# Rewitalizacja Parku im. Janusza Kusocińskiego

## Raport z konsultacji społecznych

Opracowanie: MP STUDIO PROJEKT s.c.

Zamawiający: GMINA OLSZTYN  
- ZARZĄD DRÓG, ZIELENI  
I TRANSPORTU W OLSZTYNIE

Wstępnie proponowane rozwiązania dotyczące chodnika, wydzielonej drogi rowerowej oraz ścieżki dla biegaczy

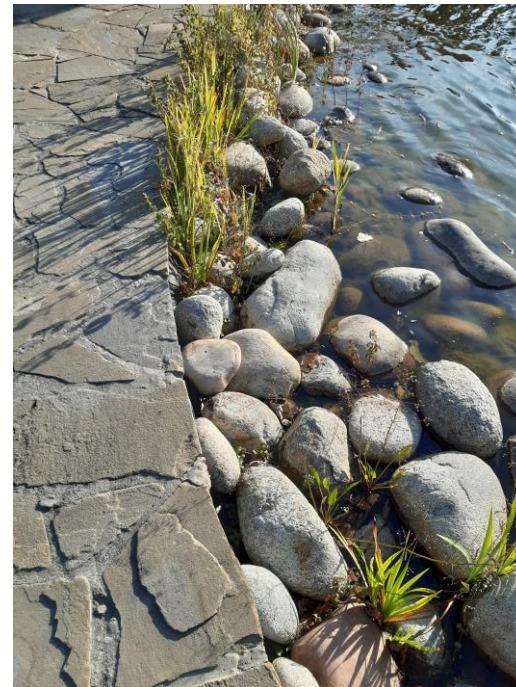
2	<b>Proponujemy trasę głównego chodnika o nawierzchni utwardzonej – lokalizacja wg mapy/ linia oznaczona w legendzie symbolem „U”.</b>			[%]
	podoba mi się to rozwiązanie	70	96	
	nie podoba mi się to rozwiązanie	3	4	
3	<b>Proponujemy trasę rowerową o nawierzchni utwardzonej – lokalizacja wg mapy/ linia oznaczona w legendzie symbolem „W”.</b>			[%]
	podoba mi się to rozwiązanie	69	96	
	nie podoba mi się to rozwiązanie	3	4

4	<b>Proponujemy trasę biegową o długości ok 500m i nawierzchni nieutwardzonej – lokalizacja wg mapy/ linia oznaczona w legendzie symbolem „Y”.</b>			[%]
	podoba mi się to rozwiązanie	54	73	
	nie podoba mi się to rozwiązanie	20	27

Wniosek: ze względu na głosy respondentów (zbyt krótka trasa i za dużo kolizji) oraz zgodnie z ustaleniami ze spotkań konsultacyjnych likwiduje się zaproponowaną trasę i proponuje się nowe rozwiązanie trasy biegowej wykonanej jako pętli o długości ok 2000m.

Wniosek: pozostawia się zaproponowaną trasę głównego chodnika i trasę rowerową po dokonaniu korekt projektowych uzupełnienia ścieżek rowerowych wraz z poszerzeniem chodnika w zależności od możliwości terenowych.

## Wstępnie proponowane rozwiązania dotyczące toru rolkowego

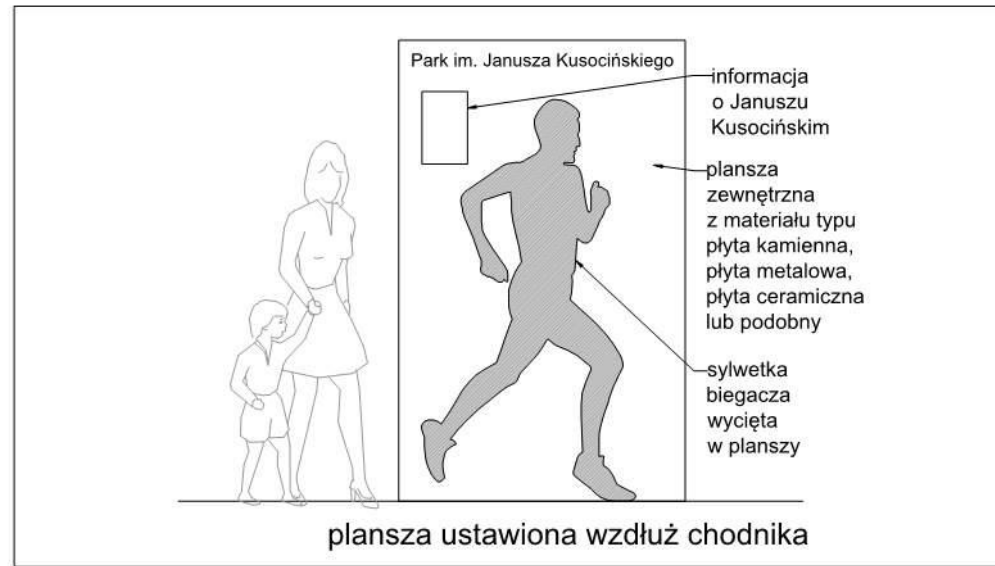
14	<b>Proponujemy w strefie sportowej wykonanie toru rolkowego ogólnodostępnego o długości łącznej około 200m i szerokości około 5m – strefa „J” na mapie.</b>			[%]
	podoba mi się to rozwiązanie	46	67	
	nie podoba mi się to rozwiązanie	23	33

Wniosek: ze względu na głosy respondentów (zbyt mała długość toru) oraz zgodnie z ustaleniami ze spotkań konsultacyjnych zmienia się lokalizację toru rolkowego o długości ok 250m i szerokości ok 4m z przesunięciem do strefy „G”.

"A"- element wejścia - wersja "1"

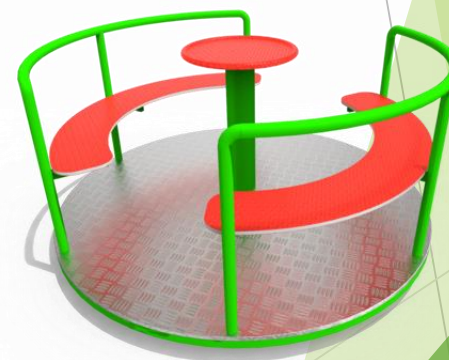
5	<b>Proponujemy ustawienie nowych elementów witających i żegnających – pozycja „A” na mapie. Do wyboru pozostawiamy Państwu wersję „1” lub wersję „2”.</b>		[%]
	podoba mi się wersja „1”	54	78
	podoba mi się wersja „2”	15	22

Wniosek: wiele osób na spotkaniach konsultacyjnych oraz w ankietach proponowało aby element witający został wybrany w ramach konkursu. Ze względu na termin realizacji dokumentacji projektowej wybrana wersja „1” będzie uwzględniona w projekcie i kosztach lecz zachęca się Zamawiającego docelowo do wykonania elementu witającego wybranego w konkursie. .

## Wstępnie proponowane rozwiązania dotyczące wybiegów dla psów

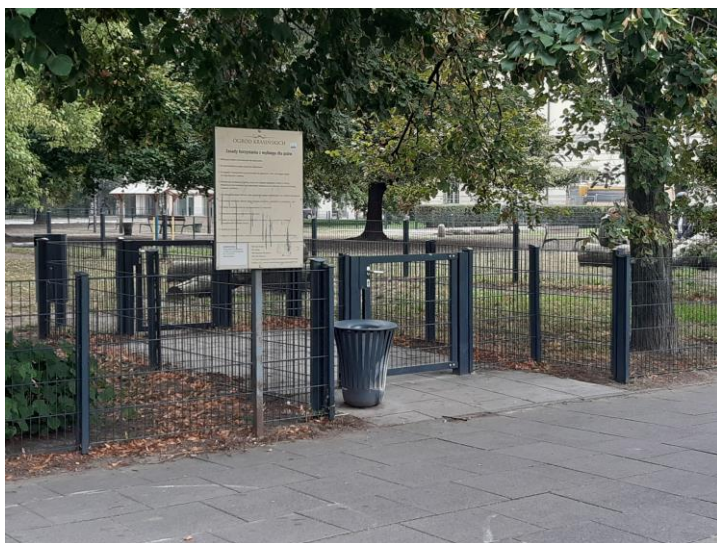
12	<b>Proponujemy w strefie dla właścicieli psów wykonanie 2 ogrodzonych wybiegów dla psów – strefa „H” na mapie.</b>		[%]
	podoba mi się to rozwiązanie	47	70
	nie podoba mi się to rozwiązanie	20	30
13	<b>Proponujemy w strefie wypoczynkowej wykonanie uzupełnienia istniejącego skweru o altanę zadaszoną, siedziska, kompozycje kwiatowe – strefa „I” na mapie.</b>		[%]
	podoba mi się to rozwiązanie	51	73
	nie podoba mi się to rozwiązanie	19	27

Wniosek: przyjęto pozytywnie zaproponowane rozwiązania.
